## RESPOSTAS AOS QUESTIONAMENTOS – EDITAL 001 - OBRAS PRÉDIO 1024 CPS

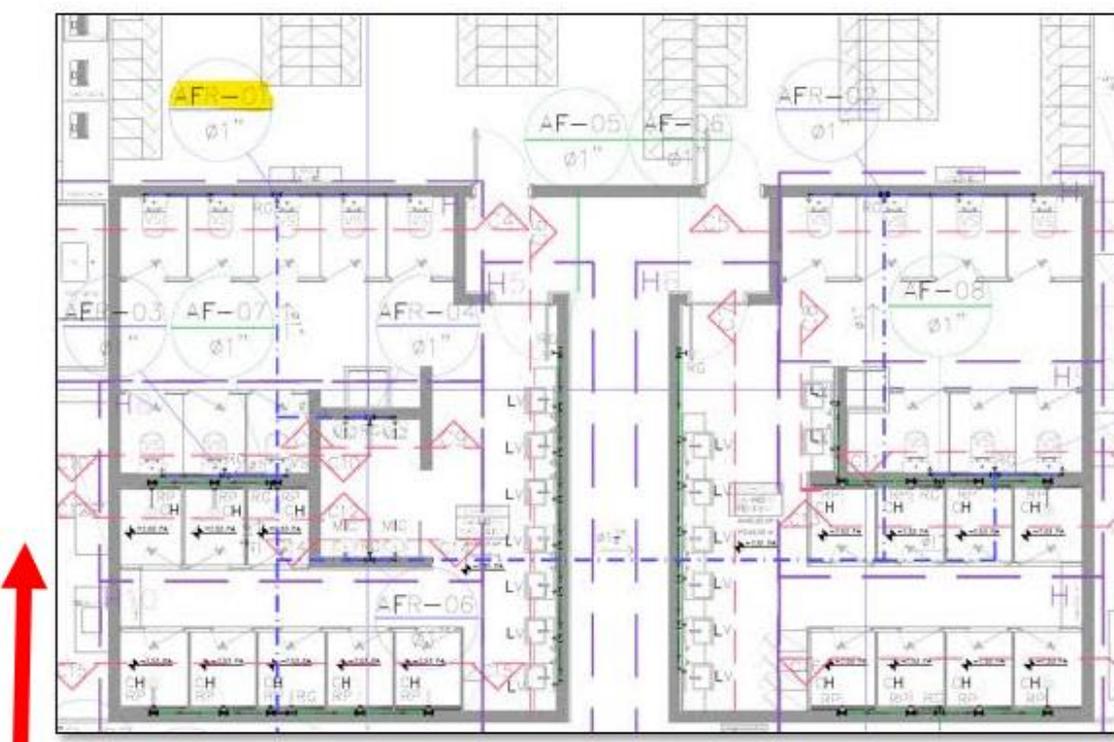
A lista de equipamentos “DT-01024-PE-PR-LI-0002-13” não indica consumo de água para injetáveis para os equipamentos: AU01, AU02 e RE05.

Informamos, no entanto, que o projeto “DI-01024-PE-UT-DE-0012\_05” considera pontos de consumo de água para injetáveis para esses equipamentos.

Diante disso, agradecemos a confirmação da demanda de água para injetáveis para os equipamentos AU01, AU02 e RE05.

**RESPOSTA:** As planilhas citadas foram revisadas no edital;

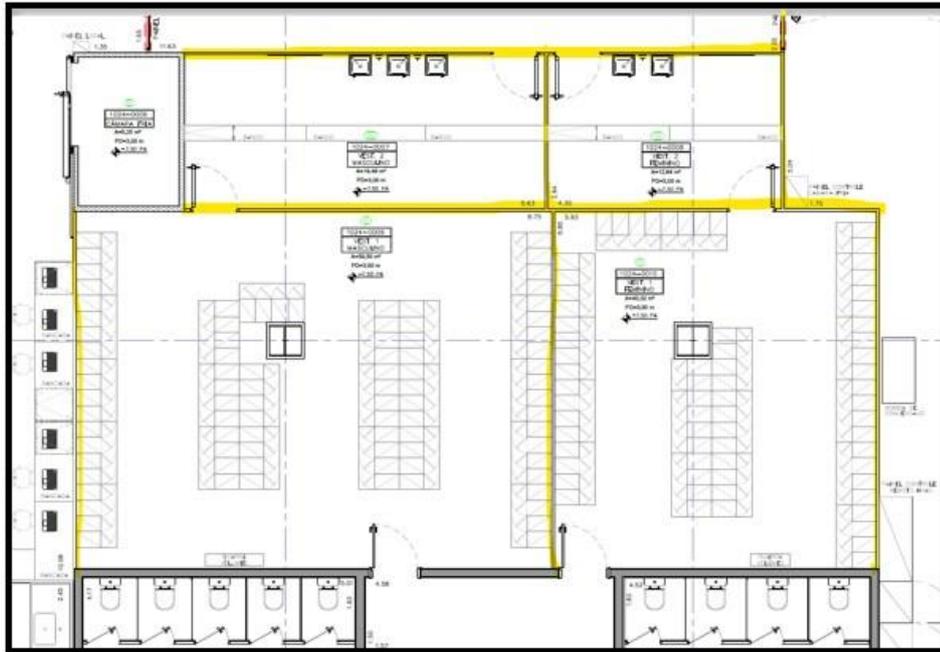
Entendemos que houve um erro relacionado aos projetos de civil, pois os projetos nomeados como projetos de civil são na verdade de instalações hidráulicas, solicitamos os projetos da disciplina de civil.

**RESPOSTA:** Os projetos de hidráulica fazem parte da disciplina de civil, os mesmos estão corretos. É importante verificar a revisão do edital.
